Informe Consolidado de Solicitud de Aclaraciones, Rectificaciones y/o Ampliaciones Complementario a la Declaración de Impacto Ambiental del Proyecto "Optimización Operacional en Pila de Lixiviación de Sulfuros y Planta de Emulsión Matriz; Nuevas Obras Eléctricas, Planta de Tratamiento de Aguas Servidas, Relleno Sanitario, Sitio de Empréstito y Obras Auxiliares en Minera Escondida"

Nombre del Titular : MINERA ESCONDIDA LIMITADA
Nombre del Representante Legal : Ana Isabel Zúñiga Sanzana
Dirección : AVENIDA DE LA MINERIA N° 501

El presente Informe Consolidado de Solicitud de Aclaraciones, Rectificaciones o Ampliaciones a la Declaración de Impacto Ambiental del proyecto "**Optimización Operacional en Pila de Lixiviación de Sulfuros y Planta de Emulsión Matriz; Nuevas Obras Eléctricas, Planta de Tratamiento de Aguas Servidas, Relleno Sanitario, Sitio de Empréstito y Obras Auxiliares en Minera Escondida**", contiene las observaciones generadas en virtud de la revisión de la Adenda.

Figura 1. Piezometría del área del proyecto (izquierda) y posición de pozos de monitoreo someros y profundos (derecha).

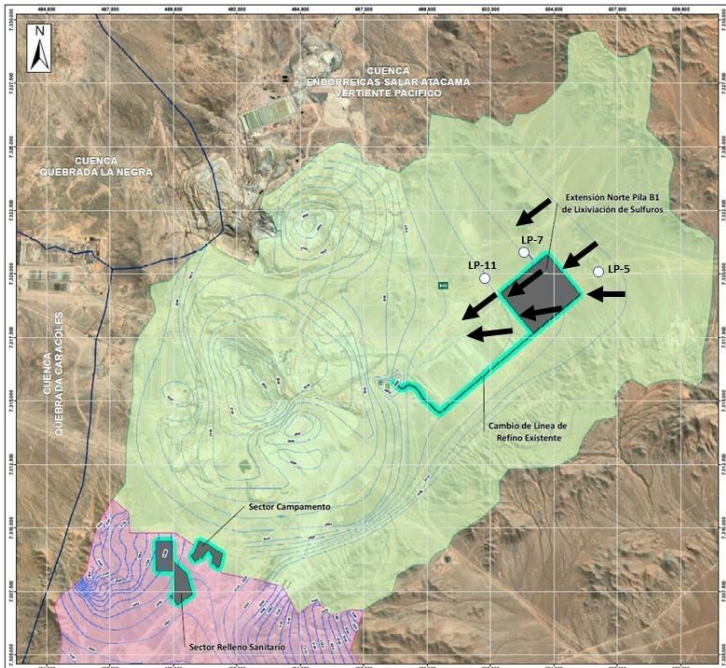
- 4.16. Respecto de la información actualizada presentada en la Adenda, que incorpora en el Apéndice N° 06 del Anexo N°15 Hidrogeología – Actualización de la Adenda, un mapa o levantamiento piezométrico actualizado del área del proyecto, se advierte que, al analizar dicha piezometría y contrastarla con la ubicación de las nuevas pilas de lixiviación proyectadas y de los pozos de monitoreo, tanto profundos como someros, no resulta clara ni evidente la idoneidad ni la eficacia de la ubicación de dichos pozos para detectar eventuales infiltraciones. Lo anterior, debido a que las líneas de dirección de flujo subterráneo, inferidas como perpendiculares a las isopiezas, no parecen converger hacia los pozos de monitoreo, según se observa en las flechas negras de la Figura 1 del presente pronunciamiento. En consecuencia, se solicita al Titular presentar los antecedentes y evidencias técnicas que permitan demostrar la idoneidad y eficacia de la ubicación de los pozos profundos y someros para el monitoreo de posibles infiltraciones o, en su defecto, proponer una nueva ubicación de estos en concordancia con la dirección del flujo subterráneo.
